**ВСТАВКИ СТЕРЖНЕВЫХ ЯЩИКОВ,
ЗАКРЕПЛЯЕМЫЕ ЩЕКОЛДОЙ**
РазмерыLatched inserts of core boxes.
Dimensions**ГОСТ**
19378-74Взамен
МН 975-60

Изменение № 1 ГОСТ 19378—74 Вставки стержневых ящиков, закрепляемые щеколдой. Размеры

Изменение № 2 ГОСТ 19378—74 Вставки стержневых ящиков, закрепляемые щеколдой. Размеры

1. Размеры вставок и их крепление щеколдой должны соответствовать указанным на чертеже и в таблице.

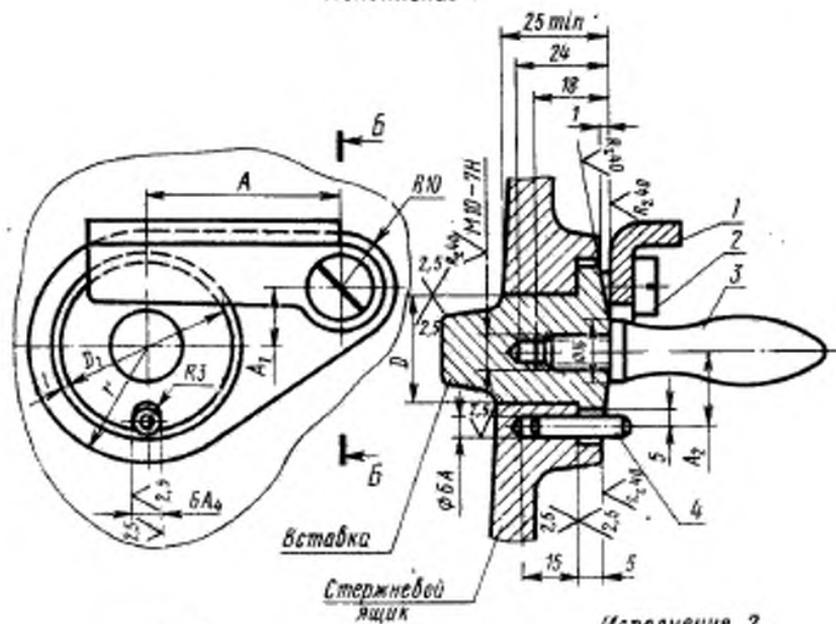
Пункт 1. Чертеж. Заменить обозначения: А на Н7; А₁ на Н11.
